浜岡原子力発電所原子炉施設保安規定の 変更認可申請について

【高経年化技術評価及び長期施設管理方針の策定に係る責任職位の見直し
並びに廃止措置に伴う管理区域図の変更】

令和4年8月8日
中部電力株式会社

汚染部位分離作業エリアの場所

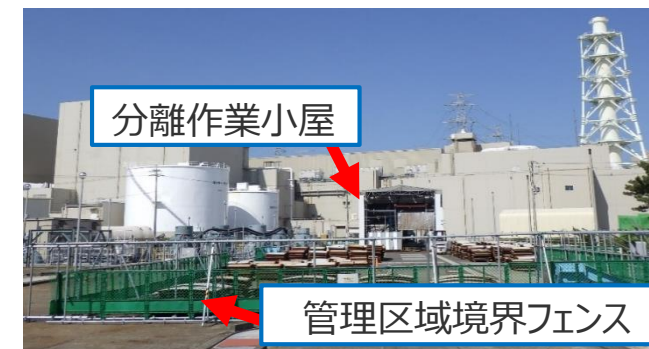
解体済みの排気筒（1号及び2号炉共用）の鋼板をNRとして取り扱うため、屋外インテークに一時的に汚染のおそれのない管理区域を設定し、汚染していた内面のモルタル（撤去済み）と接していた鋼板表面の切削分離を実施する。
